新竹縣政府工程查核代表照片表

工程名稱：縣道 122 線 (28.5K) 5 月 4 日大雨災害復建工程

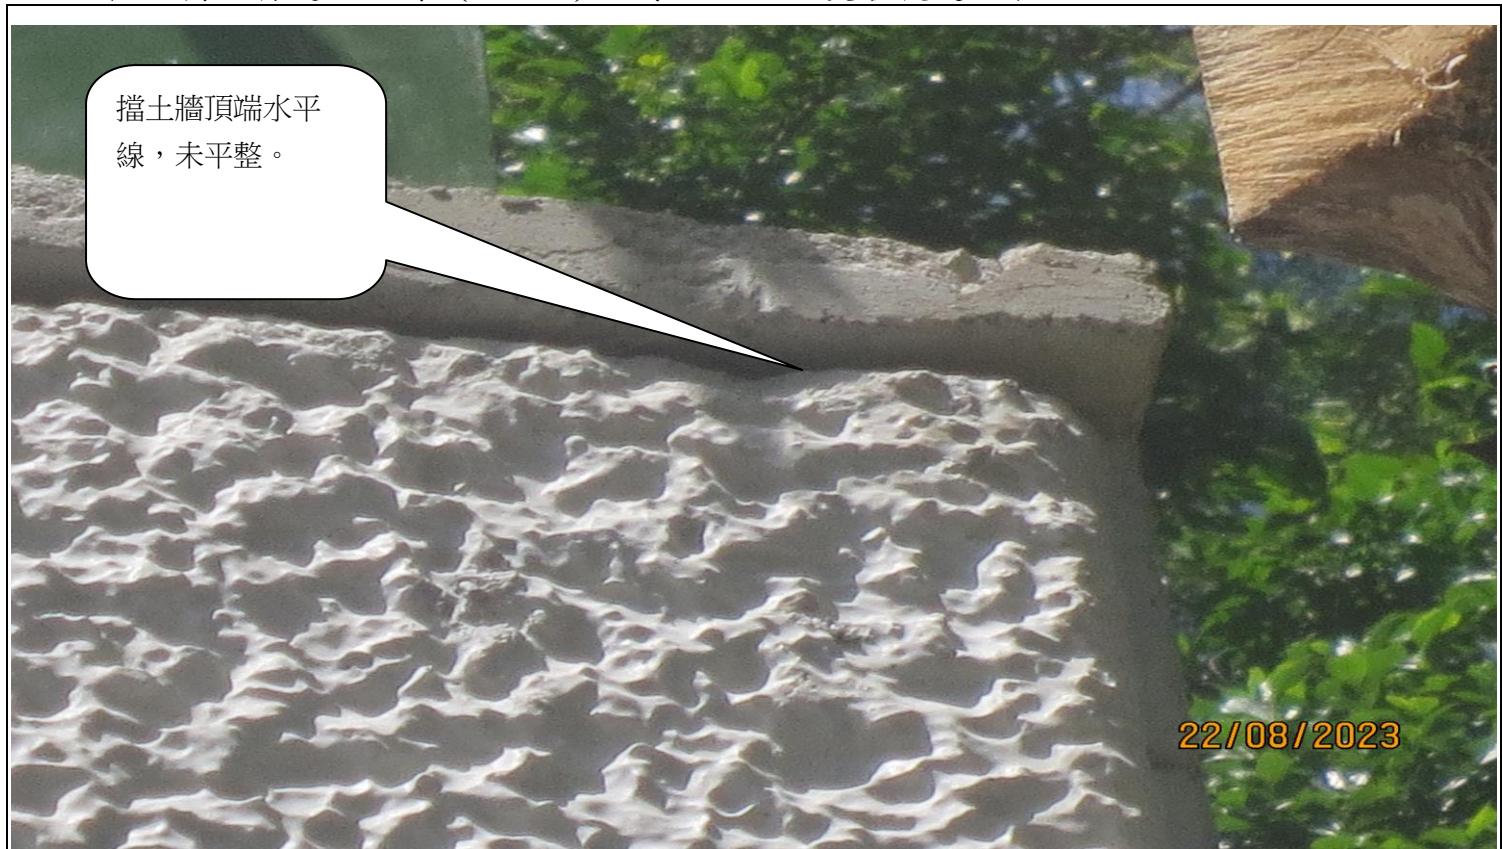
擋土牆頂端水平線，未平整。

0k+000 混凝土牆端部
表面殘留鐵絲未清
理。

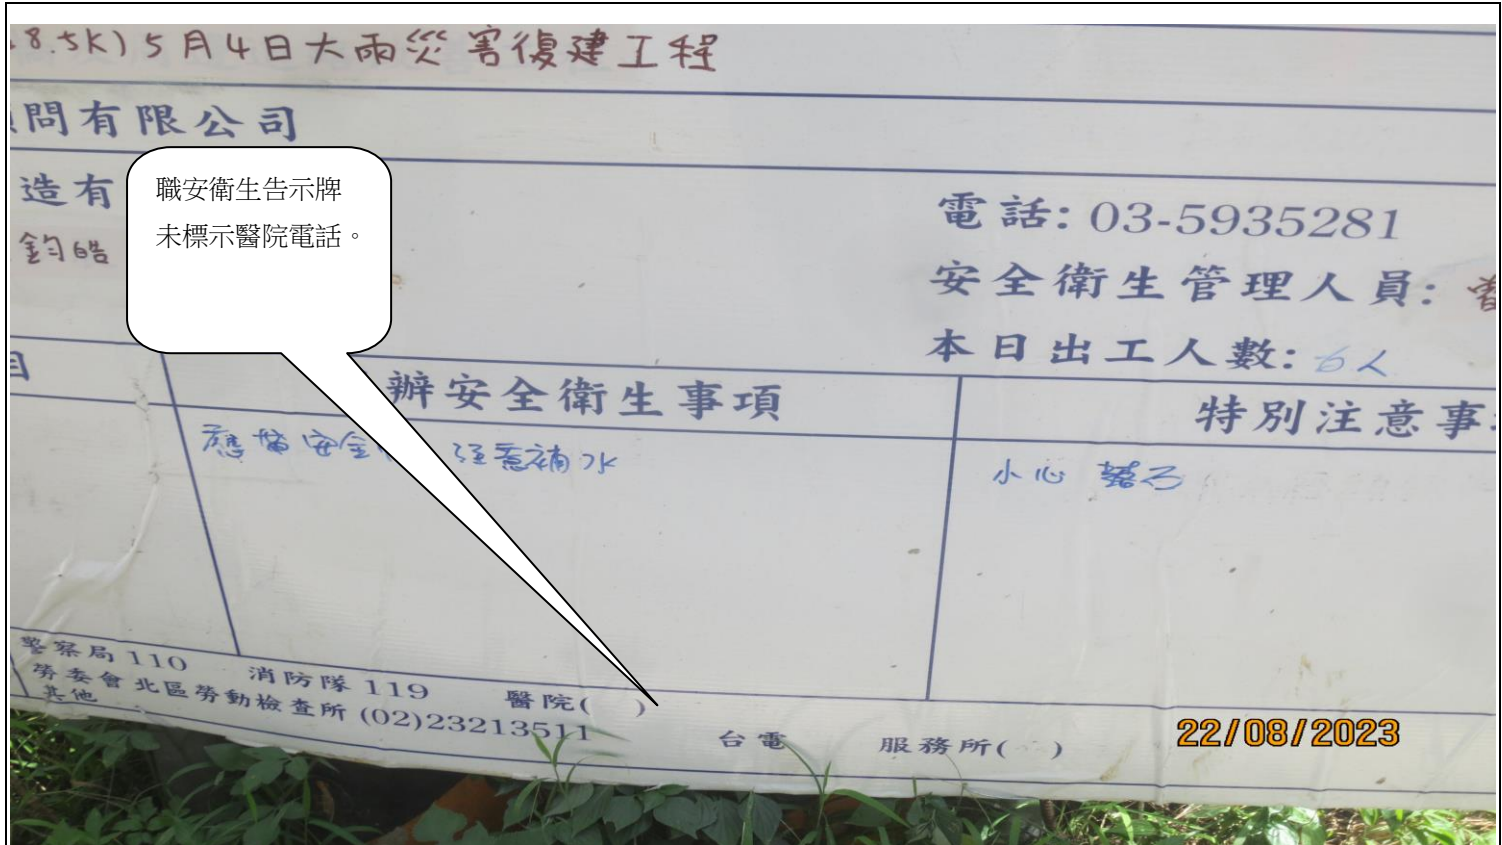
工程告示牌專任工程人員未附行動電話。
